改善箇所説明図

改善措置の内容

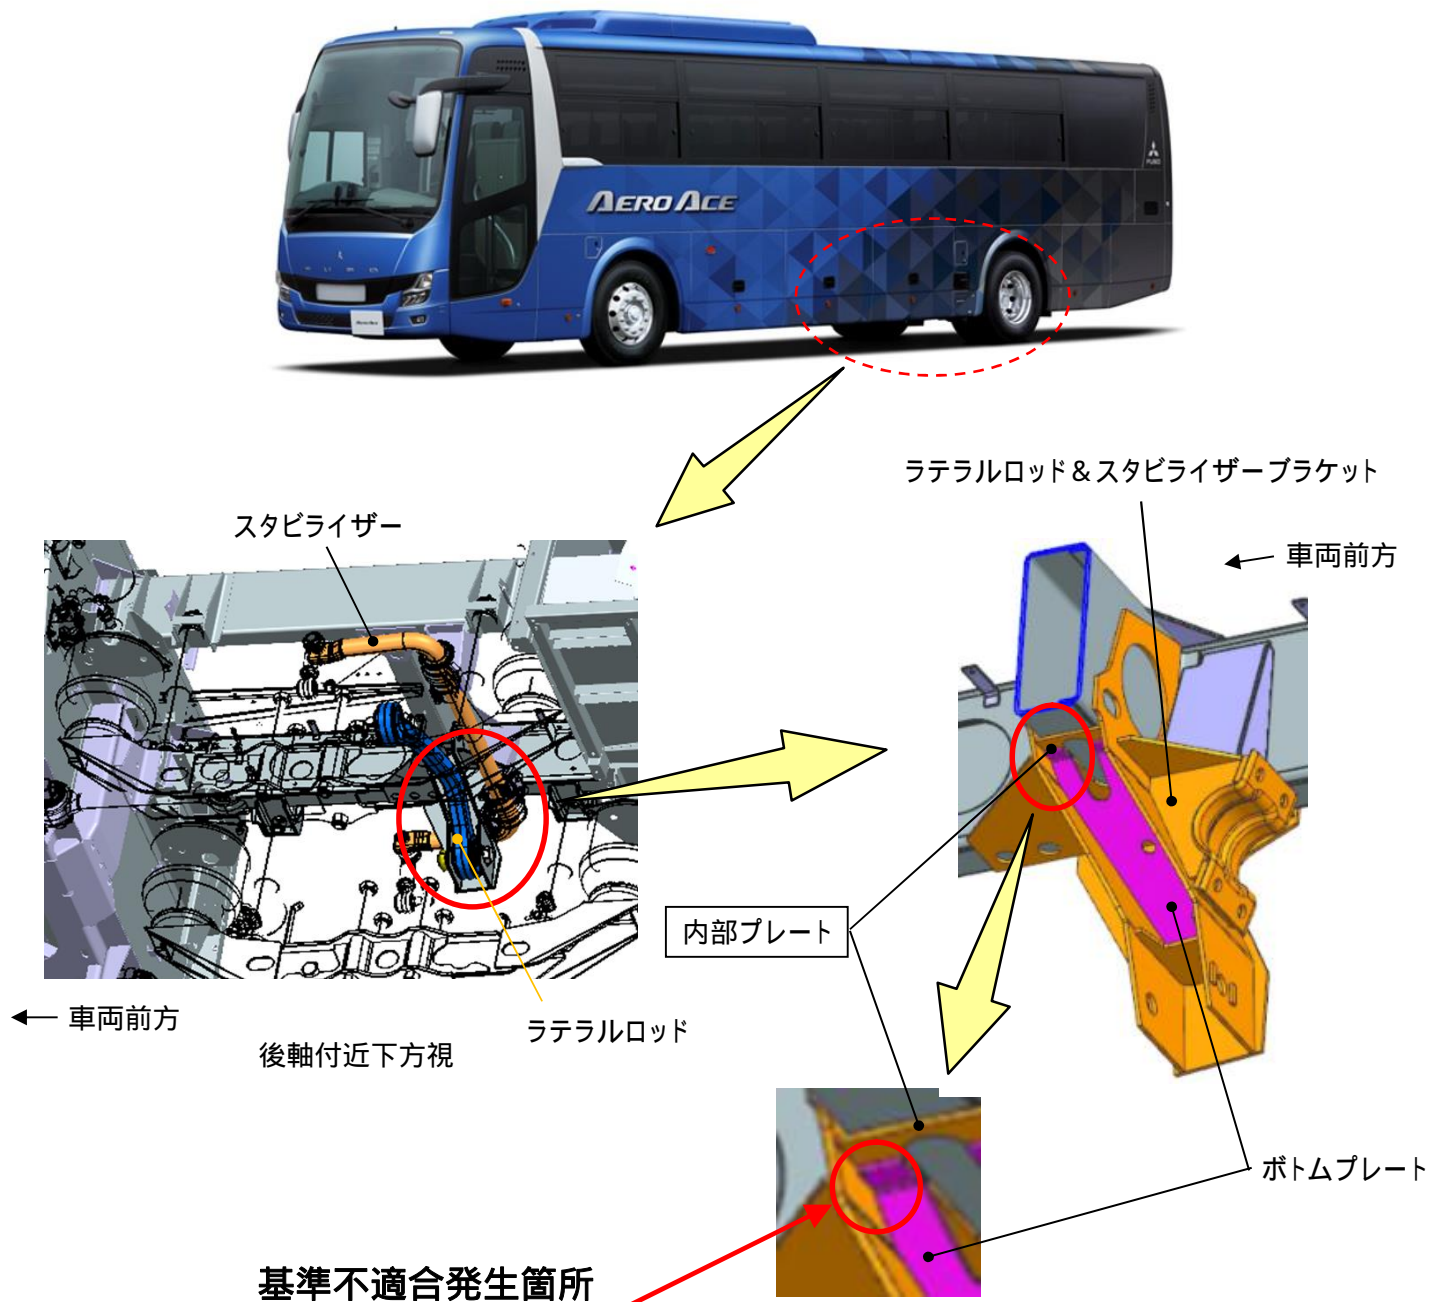
ラテラルロッド&スタビライザーブラケットにおいて、溶接作業の指示が不適切なため、内部プレートの溶接が仮溶接となっている。そのため、そのままの状態で使用を続けると、当該ブラケットに亀裂が生じるおそれがある。

注：□ は正規状態に溶接し直す部品を示す。

全車両、ラテラルロッド&スタビライザーブラケットに取付けられている内部プレートの溶接を、正規状態に溶接し直す。また、当該ブラケットを点検し、亀裂の発生が認められた場合は補修する。
